# 大型路線バス その他（エアヒータリレー）リコールについて

リコール番号4727

（届出日：令和2年3月31日 開始日：令和2年4月1日）

# 改善箇所説明図

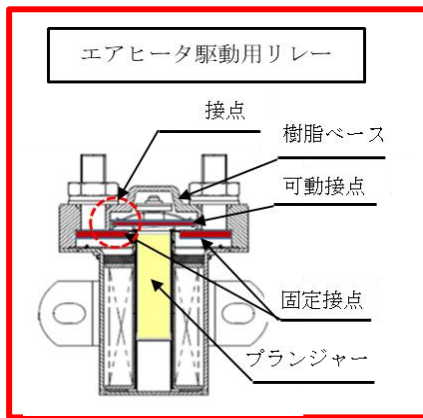
基準不適合発生箇所

大型路線バスのエンジンインテークエアヒータリレーにおいて、リレー内部電気接点の耐久性が不足しているため、アイドリングストップ機能や、停留所等でのエンジン停止始動を頻繁に繰り返すと、接点部がアーク放電により溶損することがある。そのため、そのままの状態で使用を続けると、接点が溶着状態となり発熱して炭化・発煙し、最悪の場合、リレー及び配線の一部が焼損に至るおそれがある。

エアヒータON/OFF  
手動スイッチ追加

## 改善措置の内容

全車両、インテークエアヒータリレーを新品に交換する。また、エアヒータ機能を解除する手動ON/OFFスイッチを追加し適切な使用を励行するステッカーを貼付し、エアヒータの作動条件等を明記したリーフレットを配布する。

なお、追加部品の供給に時間を要することから、当該リレーを先行して交換し、追加部品は供給の準備でき次第、改めて取付けする。

識別： エアヒータリレーのブラケット中央（上面）に白色または黄色のペイントを塗布する。
